Primera Información Aclaratoria EsIA Cat. II

**Proyecto:
“HATO MONTAÑA - MACRO LOTE 3”**

**Promotor:
REGENTE HOLDING GROUP S.A**

DEIA-DEEIA-AC—0134-2709-2024

Figura No. 1 Desglose de fincas que componen el proyecto

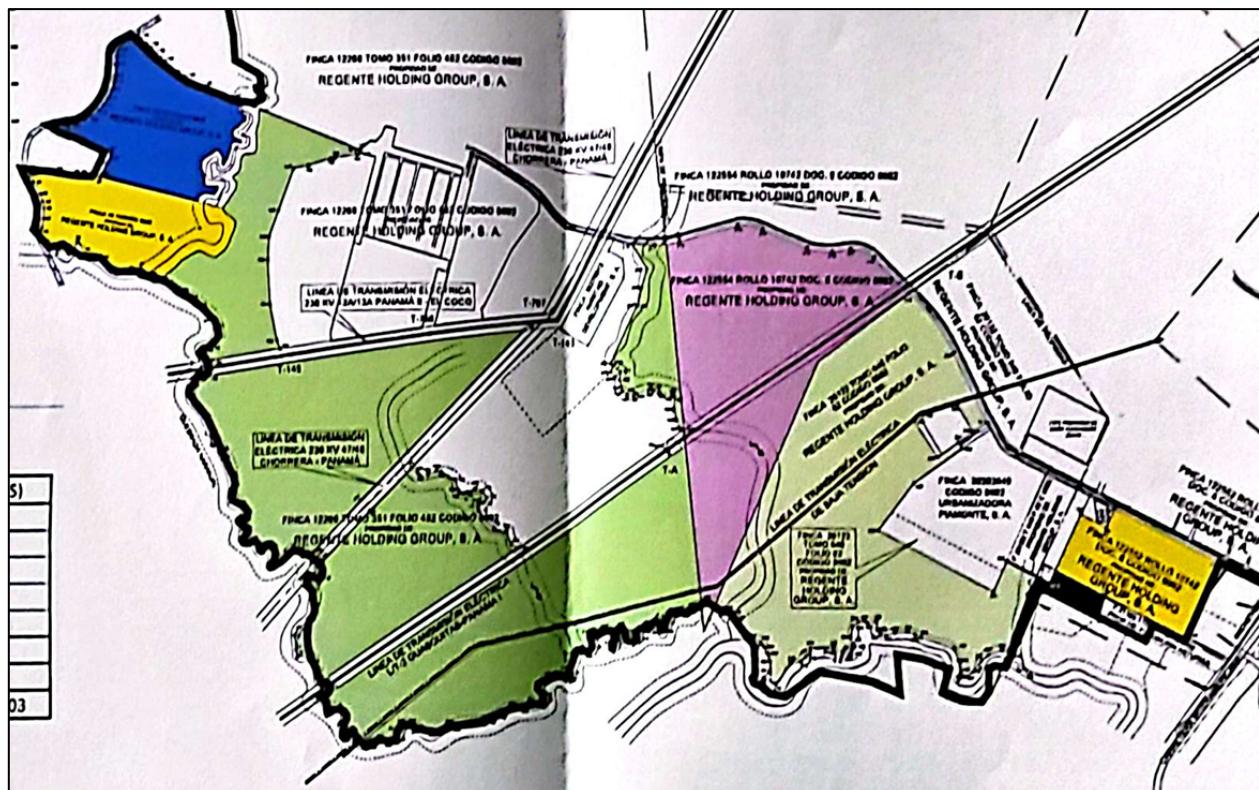
- Aclarar si la finca con Folio Real N° 10510 forma parte del polígono del proyecto propuesto.
- Indicar la superficie que se utilizará en cada una de las fincas, así como la visualización de las mismas a través de una ilustración.
- Aportar las coordenadas que determinen la superficie del proyecto a desarrollar.

- Se aclara que la finca con Folio No 10510 forma parte del proyecto
- A continuación cuadro con las áreas correspondientes a cada una de las fincas que componen el proyecto y posteriormente se presenta figura donde se aprecia la segregación de cada una de las fincas que componen el área del proyecto, plano detallado se adjunta en el anexo 1.

Figura No. 2 Identificación de cauces.

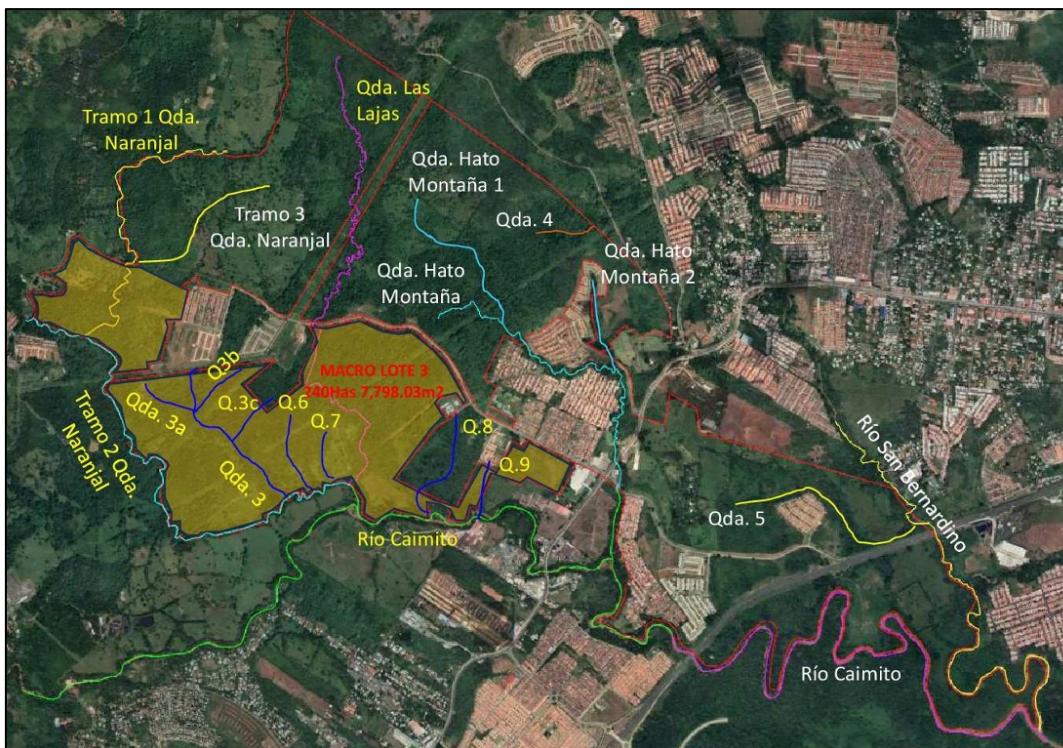
- a. Identificar los cuerpos hídricos, así como también las nacientes que se encuentran dentro del polígono del proyecto.
- b. Presentar la superficie y coordenadas con secuencia lógica del área de protección de las fuentes hídricas y radio de protección de las nacientes que se ubican dentro de la huella del proyecto; ya que en la página 143 del EsIA, se indica que *"No se pretende la modificación o intervención de las fuentes de aguas naturales, las mismas mantendrán el bosque de galería y el retiro de protección según Ley"*.

- a. Basados en la información del Estudio Hidrológico e Hidráulico actualizado del proyecto y presentado en el anexo 3, se han identificado 12 cauces existentes dentro o colindantes del proyecto, cuya identificación se realiza en el siguiente cuadro e imagen de identificación de cauces.

Figura No. 5.5. Identificación de cauces en el área del proyecto

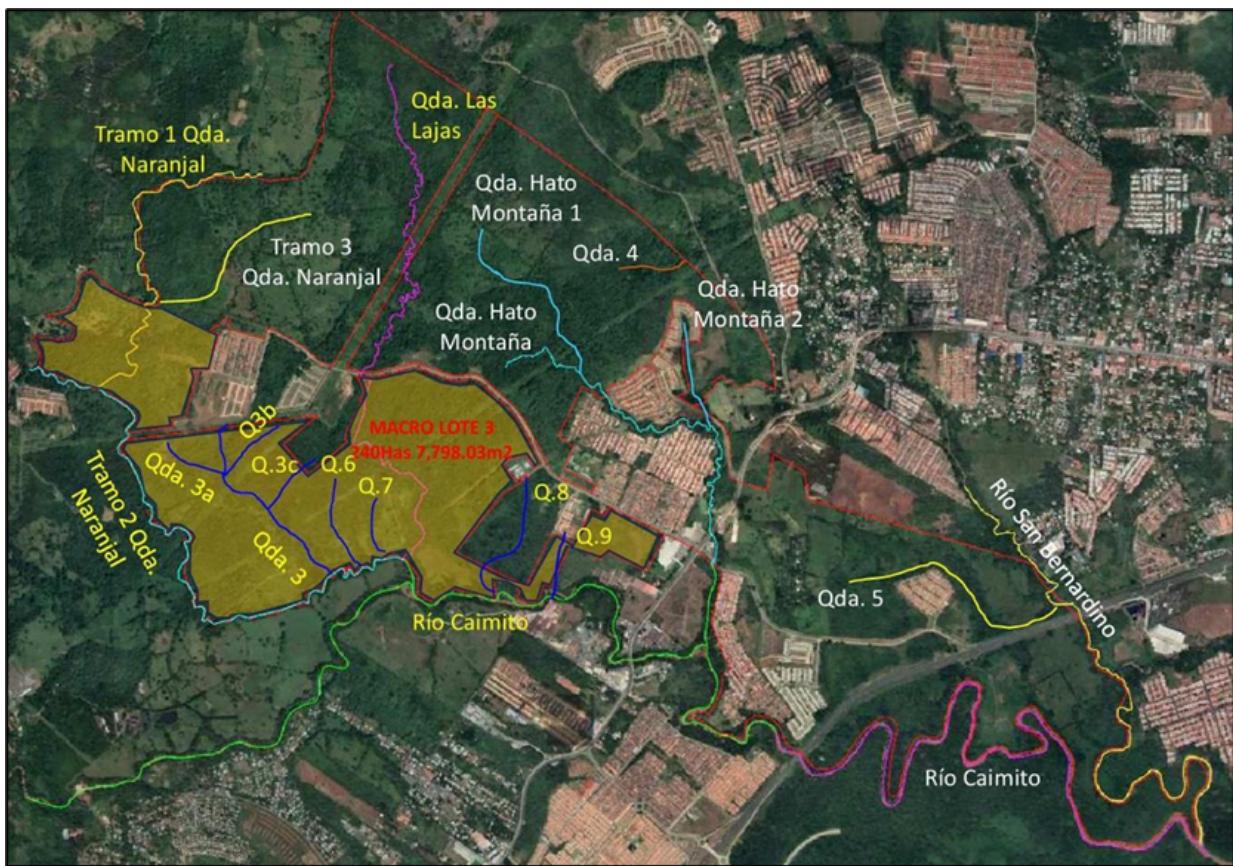
- a. Revisar y unificar los nombres de las fuentes hídricas en los siguientes puntos: **Cuadro N°. 5.3., Cuadro N°. 5.4., Cuadro N°. 5.5., Cuadro N°. 5.6.**
- b. Actualizar los puntos **5.6. Hidrología, 5.6.1 Calidad de aguas superficiales**, y el punto **5.6.2 Estudio Hidrológico, 5.6.2.1 Caudales (máximo, mínimo y promedio anual), 5.6.2.2 Caudal ecológico, cuando se varíe el régimen de una fuente hídrica, 5.6.2.3 Plano del polígono del proyecto, identificando los cuerpos hídricos existentes (lagos, ríos, quebradas y ojos de agua) identificando el ancho de protección de la fuente hídrica de acuerdo a legislación correspondiente, 5.6.3 Estudio Hidráulico, 5.6.6 Identificación y Caracterización de Aguas subterráneas, 5.6.6.1 Identificación de acuíferos**, con la identificación y análisis de todos los cuerpos hídricos que conforman parte de la huella del proyecto.

- a. Se ha realizado la revisión y unificación de las fuentes hídricas del proyecto basados en los resultados de la actualización del Estudio Hidrológico e Hidráulico (anexo 3), por lo que los Cuadro No. 5.3., Cuadro No. 5.4., Cuadro No. 5.5., Cuadro No. 5.6. han sido actualizados dentro de la respuesta del acápite b de esta pregunta quedando de la siguiente manera:
